Genehmigungsverfahren nach dem Bundes-Immissionsschutzgesetz

Ihr Zeichen:	67/3-566.0018/20/1.6.2
Bauort:	48565 Steinfurt, Hollich Gemarkung Burgsteinfurt, Flur 59, Flurstücke 58 und 130
Antragsteller:	Windpark Hollich GmbH & Co. KG Hollich 70, 48565 Steinfurt

Neugenehmigung gem. §§ 4,6 B BImSchG

Errichtung und Betrieb von zwei Windenergieanlagen (WEA) des Typen Vestas V162, Rotordurchmesser 162 m, Nabenhöhe 148 m (WEA 2); Vestas V162 Rotordurchmesser 162 m, Nabenhöhe 169 m (WEA 3) mit je 5,6 MW

Wallhecke 160, 179 WEA 2

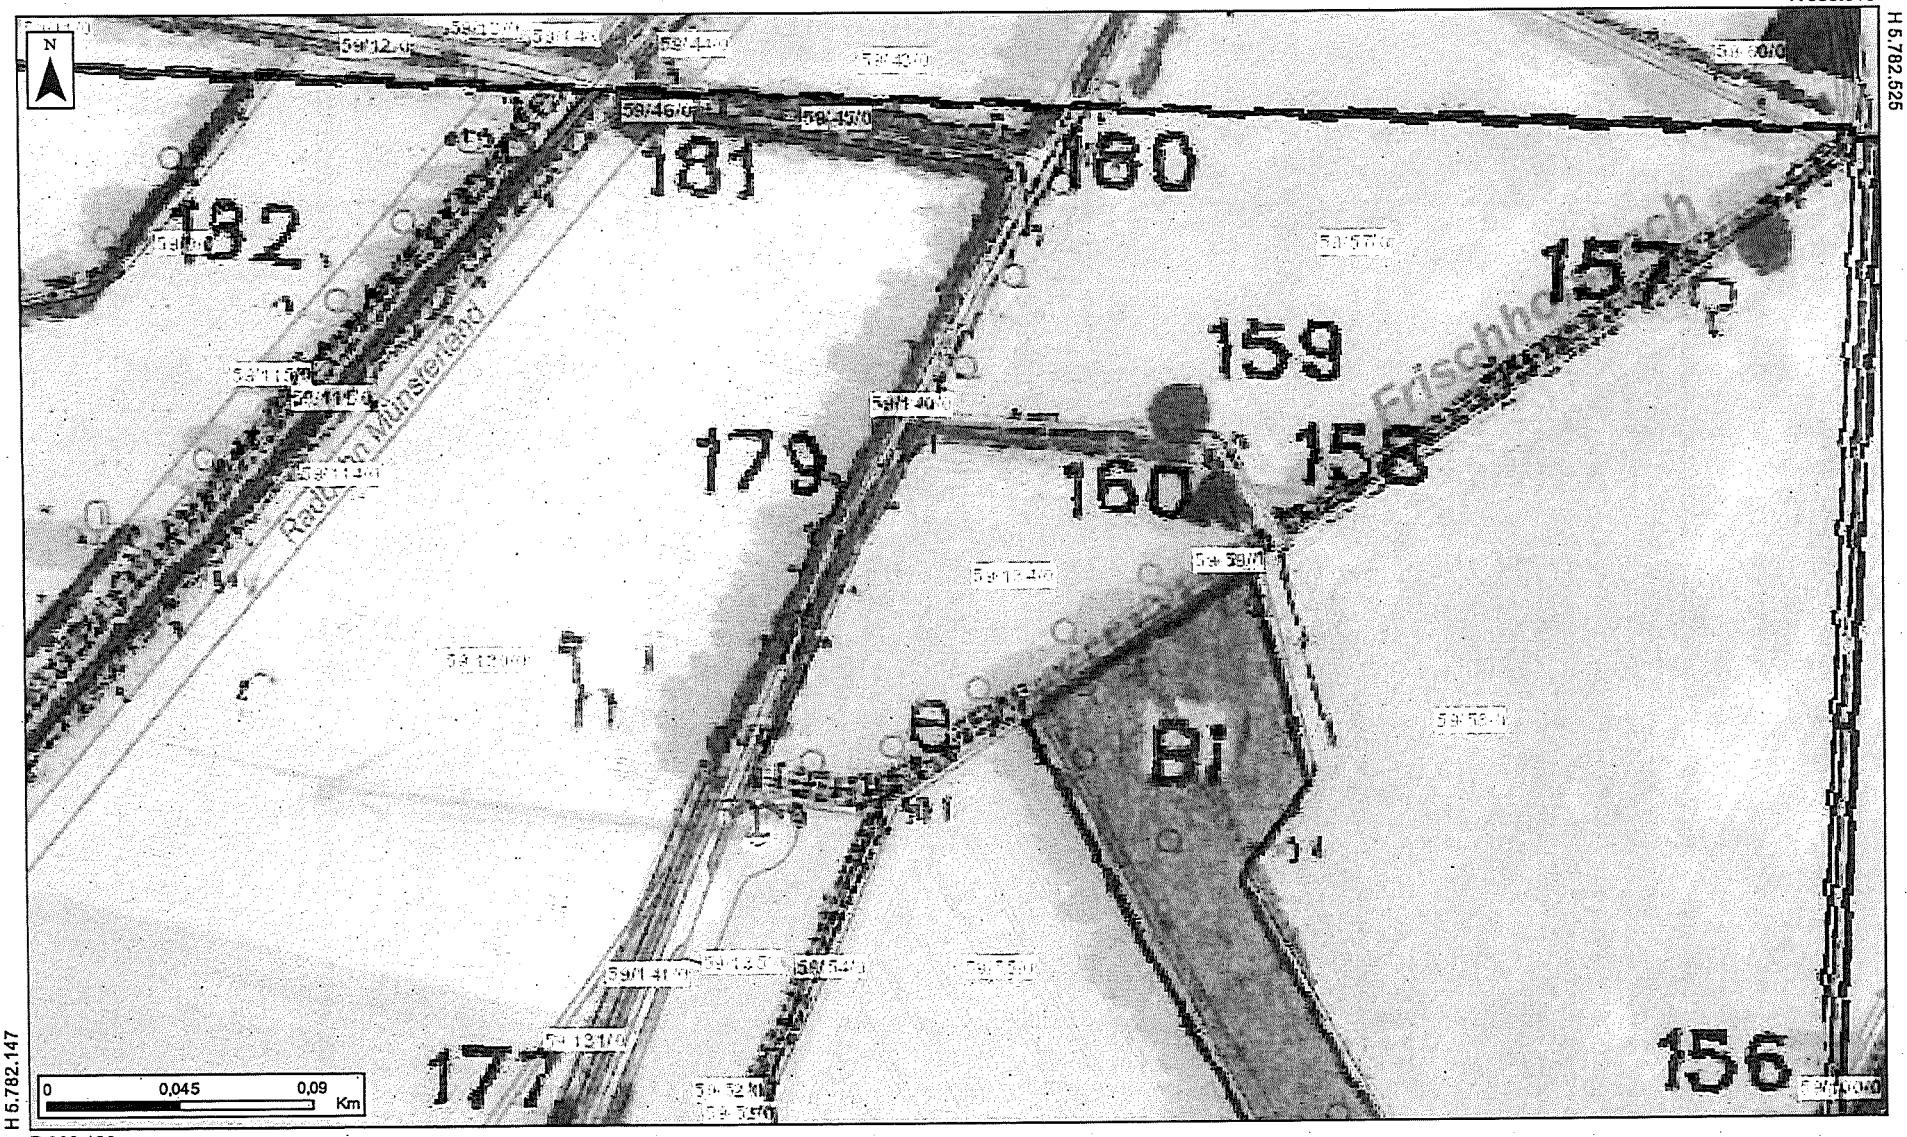
1. Sollten wegen der geplanten Baumaßnahme, durch notwendige begleitende Maßnahmen wie Zuwegung, Kabeltrasse, Einspeisepunkte, Verteilerkästen, o. Ä., Waldbereiche inklusive Wallhecken und Windschutzstreifen, dauerhaft oder temporär umgewandelt oder beeinträchtigt werden, sind diese Maßnahmen genehmigungspflichtig und müssen im Verhältnis 1:1,5 ausgeglichen werden.

3. Der Ersatz K4 für die dauerhaft und temporär in Anspruch genommene Wallhecke/Windschutzstreifen 179 im Rahmen der Zuwegung (G3) wird anerkannt sofern die 10 Einzelbäume die dort bestehende Wallhecke/Windschutzstreifen Nr. 176 ergänzen.
